# ACTA COMITÉ TÉCNICO DE PATRIMONIO N°24

## CARTAGENA DE INDIAS 02 DE NOVIEMBRE DE 2023

Acta Comité Técnico de Patrimonio No. 24, jueves 2 de  
noviembre de 2023

1ER PISO

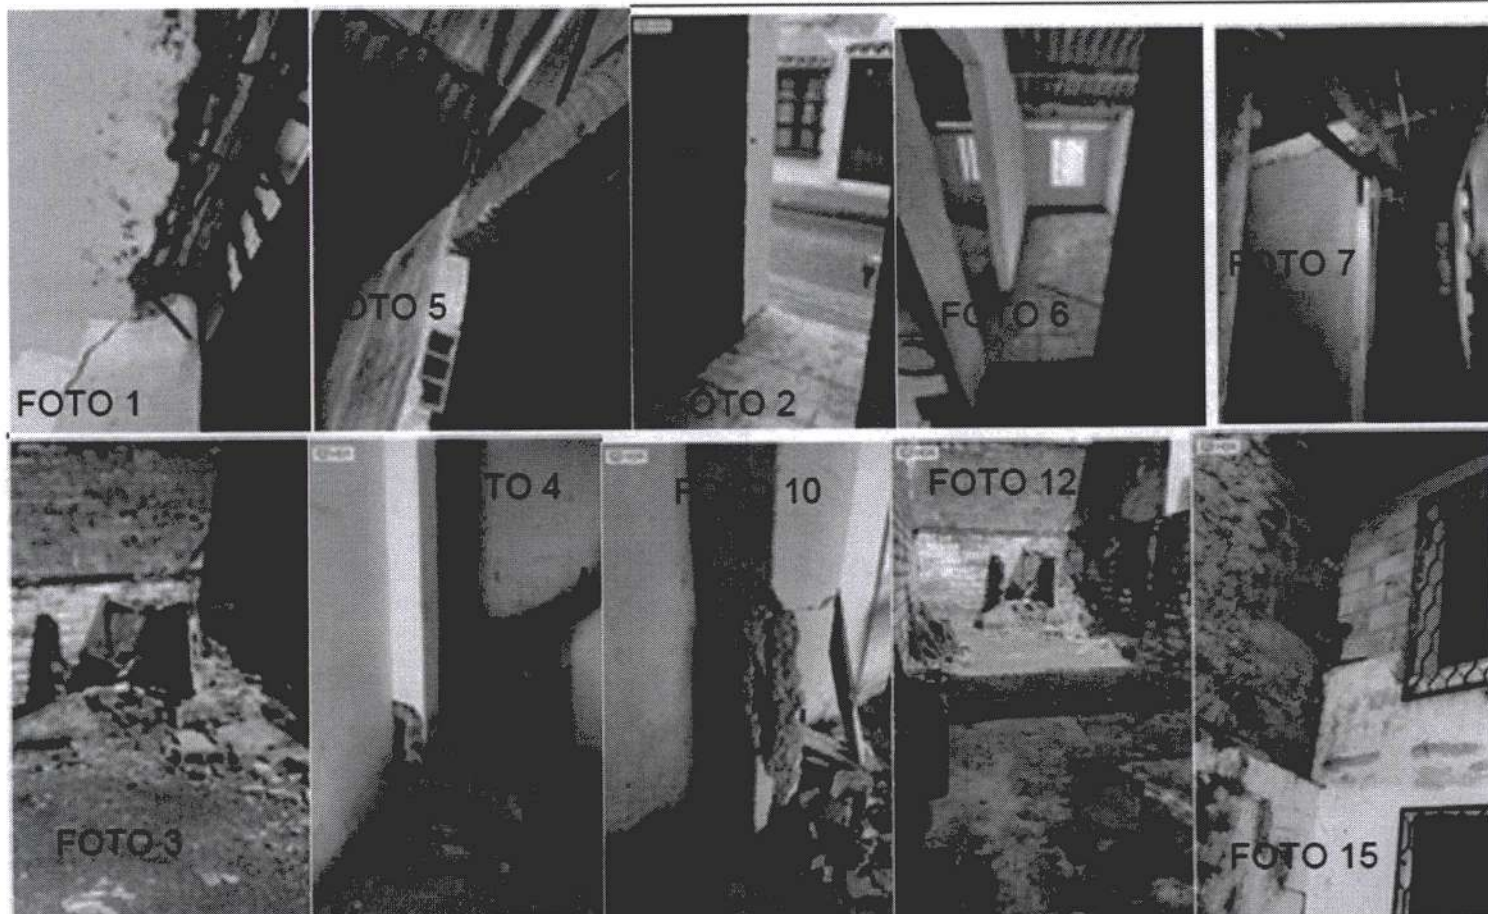
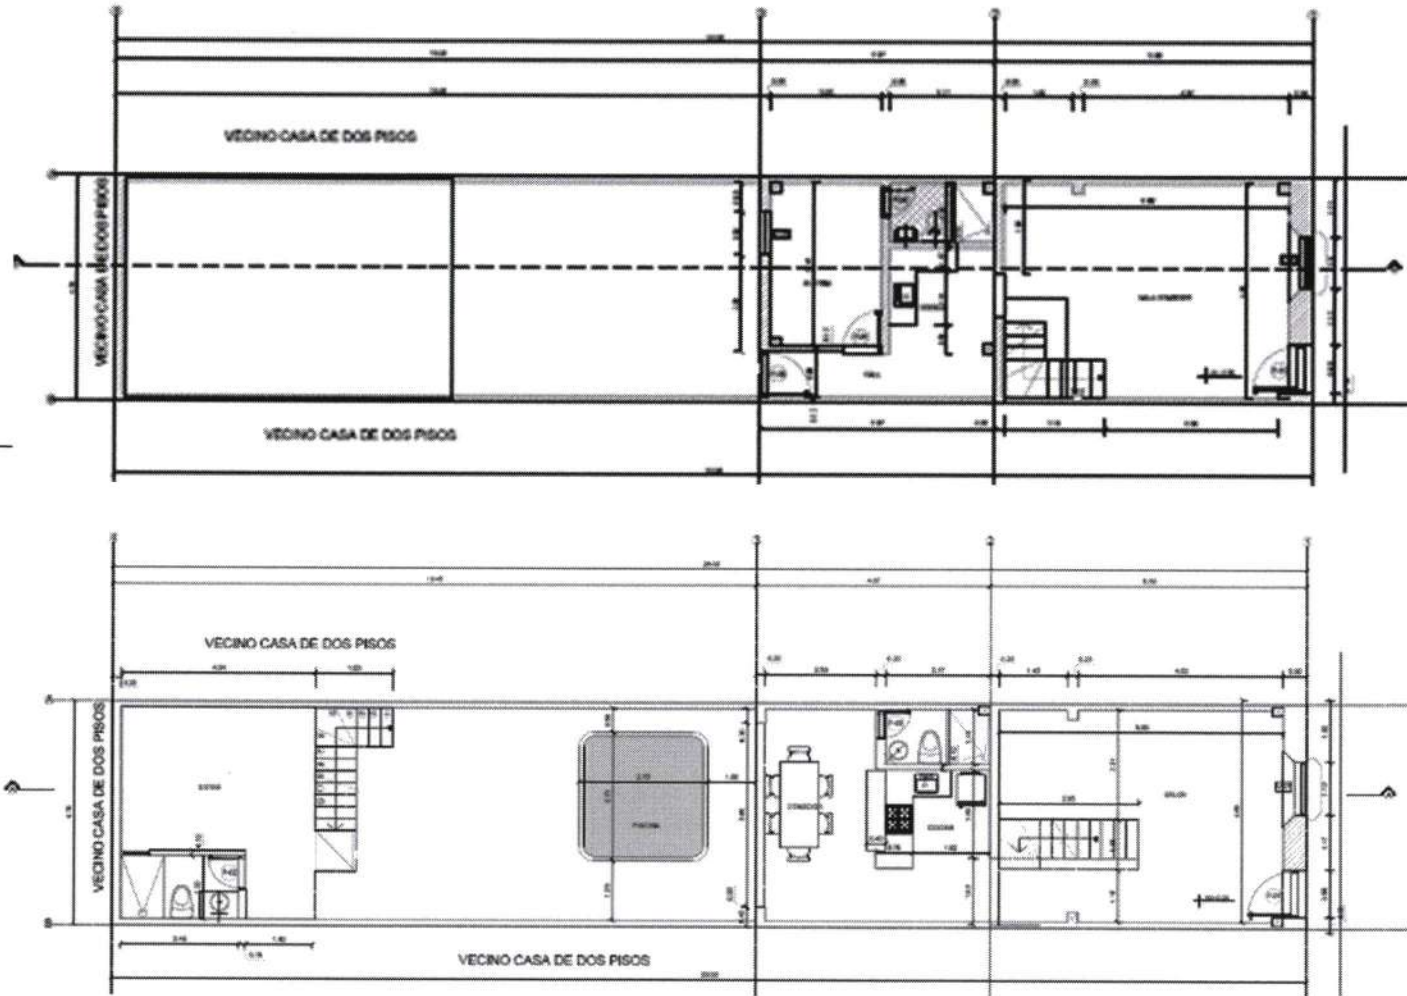
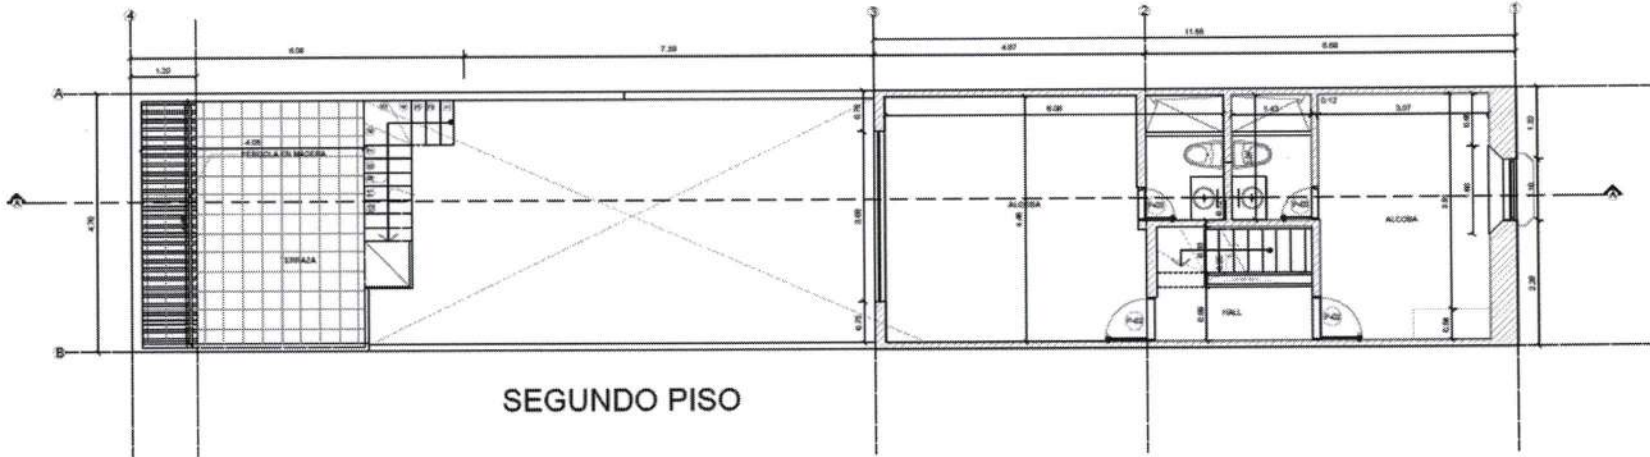
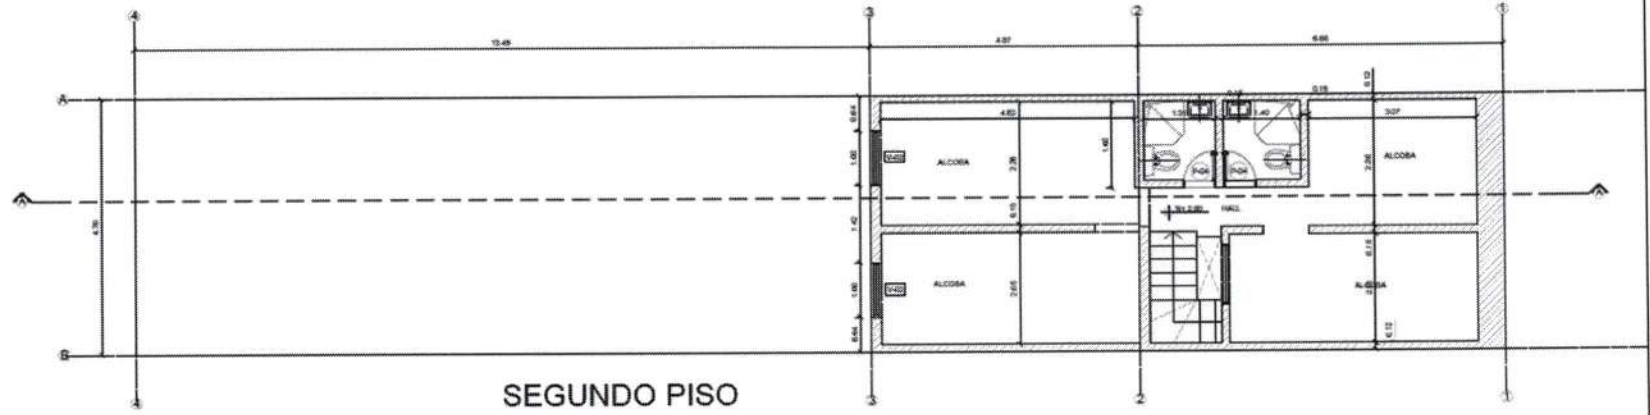
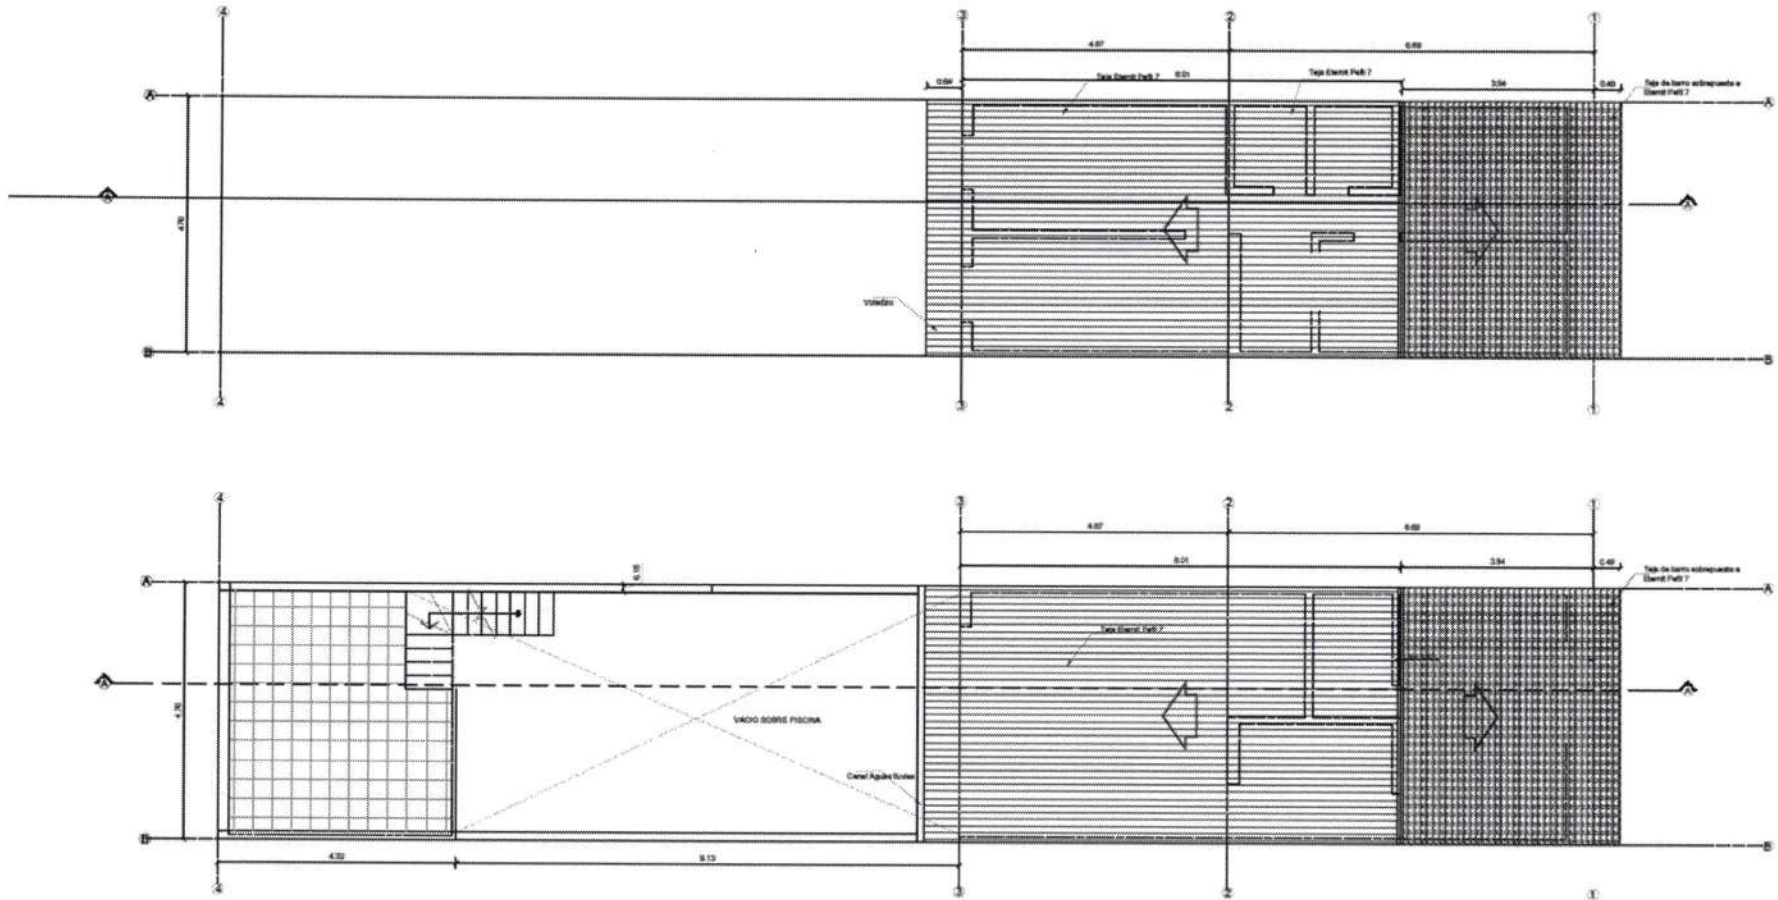
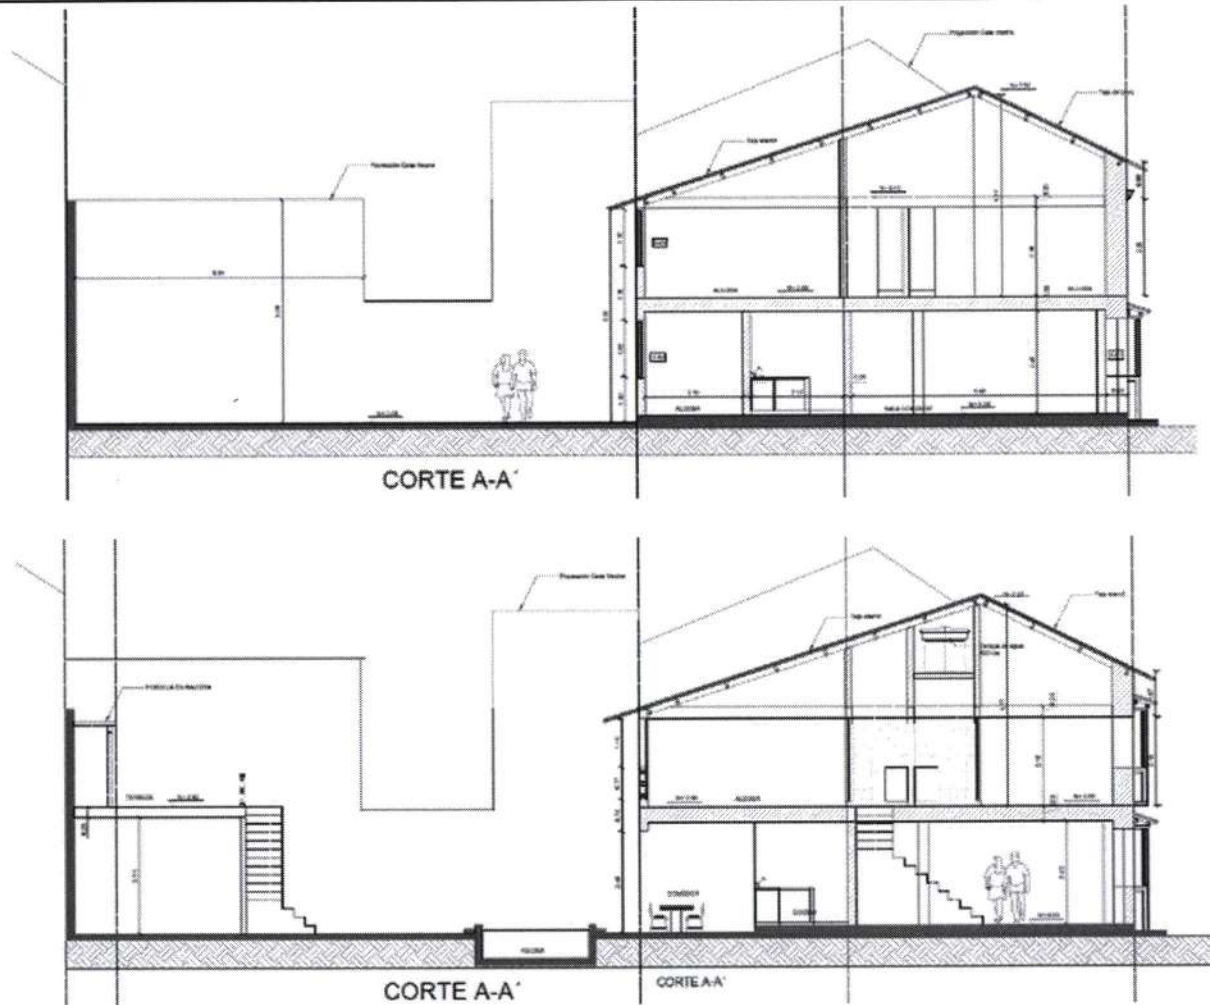
Presenta correcciones solicitadas por el Comité, sin embargo, aún se observa la línea en patio, que demuestra algo existente sin especificar. Aunque en la foto No. 12 se observa una construcción que existía en ese lugar y aparentemente fue demolida. Por lo tanto, se infiere que es una línea de demarcación.

Plantea la recuperación de la construcción posterior en un piso más placa para estar y terraza.

- Se solicita justificar preexistencia de la placa y anexar las escrituras que confirmen la misma.
- En la fachada, si bien la ventana puede ganar altura, la misma debe ser debajo de la cornisa.
- La propuesta presenta errores de dibujo, por lo tanto, se solicita hacer la revisión de la misma y realizar las correcciones pertinentes.
- Se solicita anexar planos de calificación.

FACHADA PROPUESTA

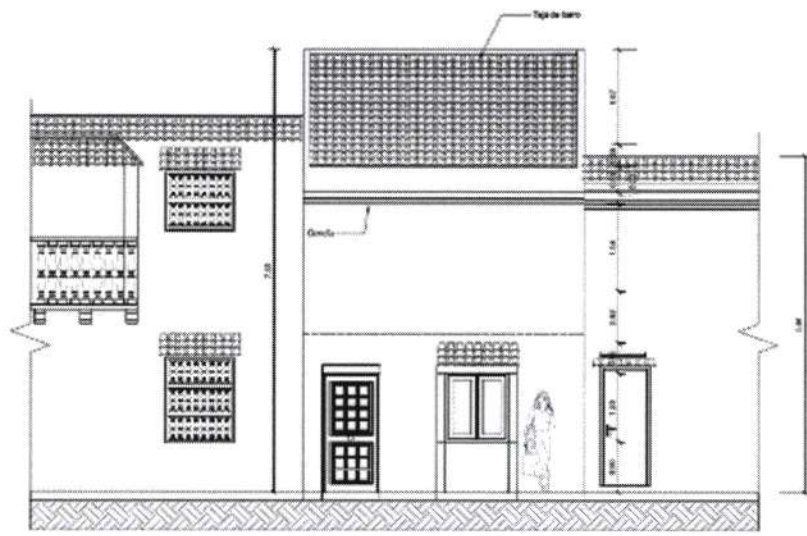
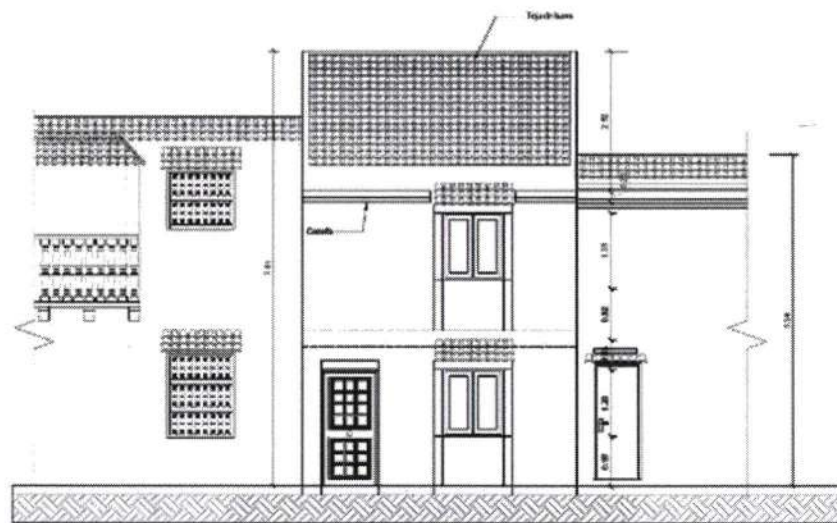
Adición de ventana en fachada principal rompe la línea de cornisa.
